Oggetto: (V01001) [ID: 10733] Procedimento di Verifica di assoggettabilità alla VIA-PNRR ai sensi dell'art. 19, del D.lgs. 152/2006. Progetto di fattibilità tecnico economica "S.S. 78 - Amandola - Mozzano - Lavori di adeguamento e/o miglioramento tecnico funzionale da Comunanza ad Amandola - 1° stralcio". **Trasmissione osservazioni**

VERBALE DI SOPRALLUOGO ISTRUTTORIO

ID. PROGETTO: V01001 [ID: 10617]
COMUNE DI: Amandola (FM)
INTERVENTO PROPOSTO: “S.S. 78 - Amandola - Mozzano - Lavori di adeguamento e/o miglioramento tecnico funzionale da Comunanza ad Amandola - 1° stralcio.
Procedimento di Verifica di assoggettabilità alla VIA-PNRR ai sensi dell'art. 19, del D.lgs. 152/2006.
PROPONENTE: Società ANAS SpA Struttura territoriale Marche

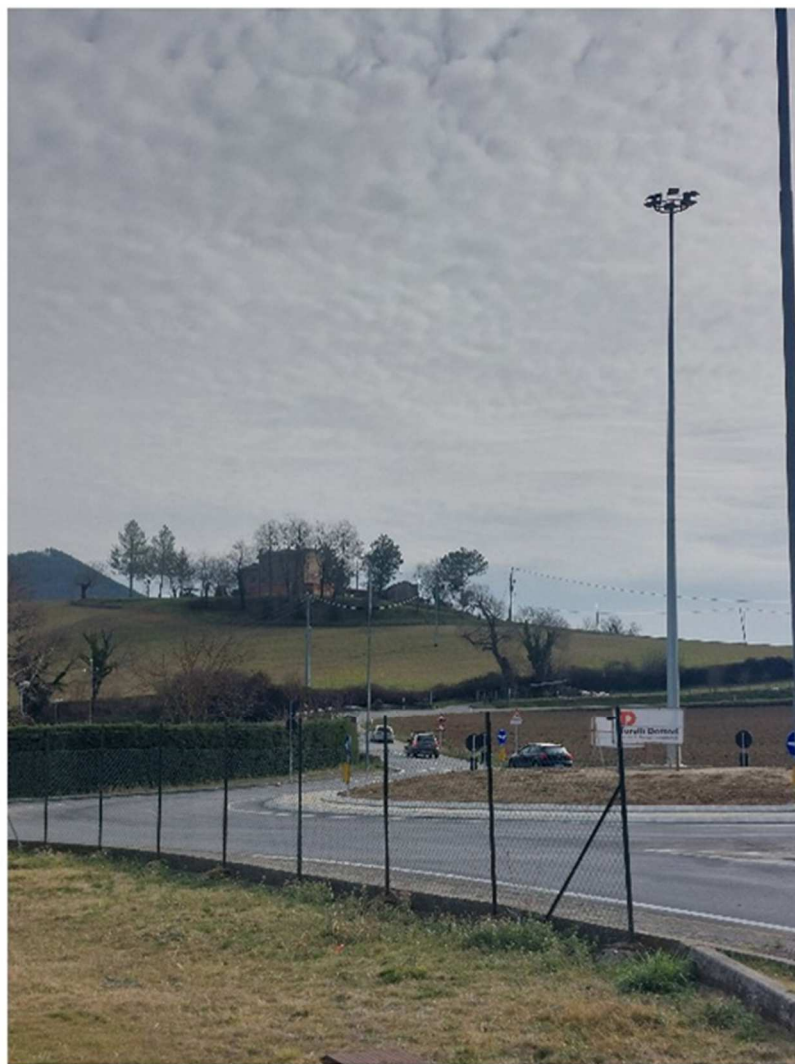
Nella Foto. n. 3 si ha una vista verso Nord-Est delle abitazioni che si trovano a circa 100 metri dal tracciato in cui è prevista la realizzazione della galleria naturale.

Proseguendo in direzione Sud, la Foto n. 4 mette in luce la zona in cui verrà realizzata la galleria artificiale, in prossimità di una scarpata con altezza variabile da 2 a 5 m. Anche in corrispondenza della scarpata il tracciato interferisce con diversi elementi arborei d'alto fusto. Dopo qualche metro dall'uscita di detta galleria in progetto, in direzione Sud, il tracciato intercetta un terreno, oggi incolto, che presenta numerosi indizi di movimento gravitativo, a cominciare dalla scarpata principale, posta appena a valle dell'odierno tracciato della SS. 78 (Foto n. 5). Nella Foto n. 6, si ha una visione dell'intero corpo di frana (Colata) dalla SS. 78 verso il reticolo idrografico posto ad Est, e costituito da un ramo inciso in sx idrografica del Torrente Vetremastro. Il dissesto è mantenuto attivo dall'incisione operata al piede di frana dal reticolo idrografico. Dalla strada vicinale è possibile avere una visione frontale del movimento franoso che interesserà un tratto di strada in rilevato (Foto n.8). Le cenosi riscontrate corrispondono a boschi ripariali a prevalenza di Salix e Populus.

Nella Foto n. 7 abbiamo una vista verso Nord-Ovest dell'area in cui sarà ubicata la spalla del viadotto. La foto è stata effettuata dalla strada vicinale di collegamento con alcune case coloniche, in Loc. Ciaraglia.

Il tracciato prosegue verso Sud-Est, dove è prevista una “rimodellazione” del versante in direzione Sud (Foto n. 9).

Nella porzione di innesto a Sud si è visionato il tratto di SS. 78 che verrà ripristinato come viabilità secondaria al fine che di ricucire l'accesso alle abitazioni presenti. Tale tratto sarà oggetto anche di compensazione, tramite inerbimento e piantumazione di essenze arboree e arbustive autoctone, si rileva fin d'ora la presenza di scarpate molto acclivi in direzione Nord, con presenza di numerosi dissesti che interessano la stessa vecchia SS. 78, con interventi di stabilizzazione e ripristino succedutesi in epoche diverse (Foto n. 10).

Foto_13 Planimetria progetto ANAS, con innesto della SS.78 nella rotatoria.

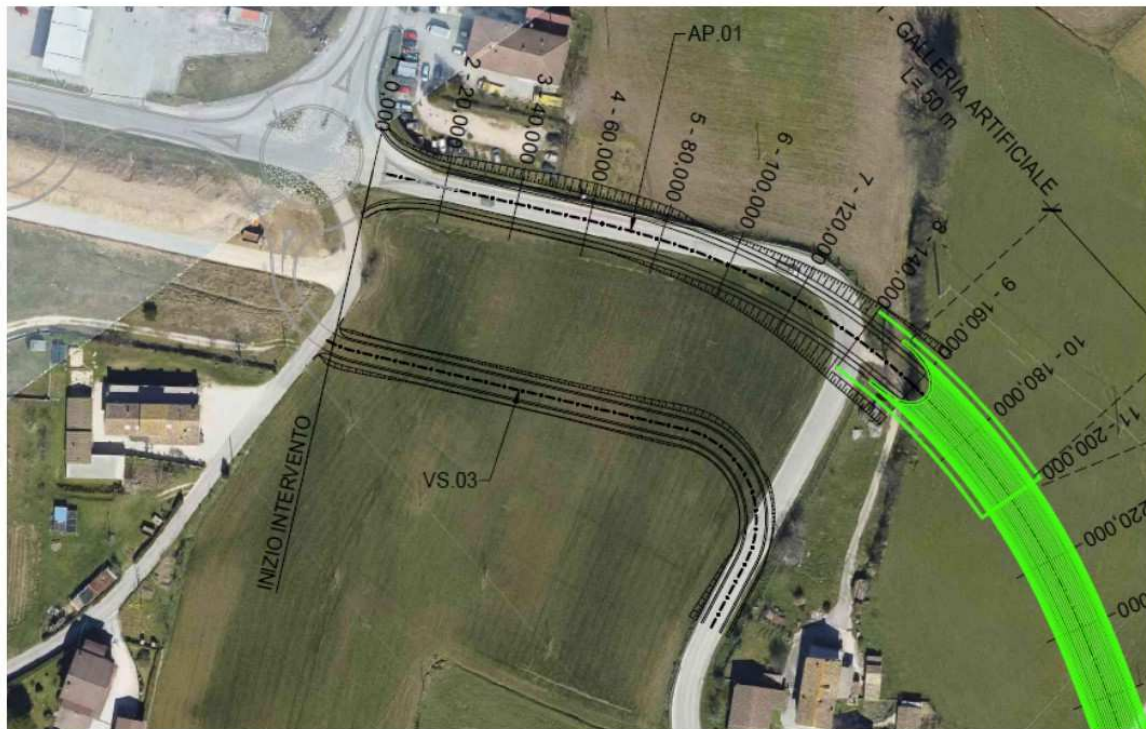
Si riscontrano difformità tra la conformazione dell'attuale rotatoria (Foto_11) posta al vertice Nord del tratto in adeguamento e la struttura della rotatoria presente nel PRG vigente (Foto_12). Infatti attualmente dalla rotatoria si dipartono 5 direttrici, mentre nel vigente strumento urbanistico le direttrici sono 4. Il progetto di adeguamento ANAS prevede l'inserimento della nuova SS. 78 in direzione Est, con innesto sulla rotatoria avente 4 direttrici (Foto_13).

Si evidenzia la necessità di adeguare l'innesto della nuova SS.78, con la rotatoria nella porzione Nord, già realizzata anche a servizio del nuovo Ospedale.
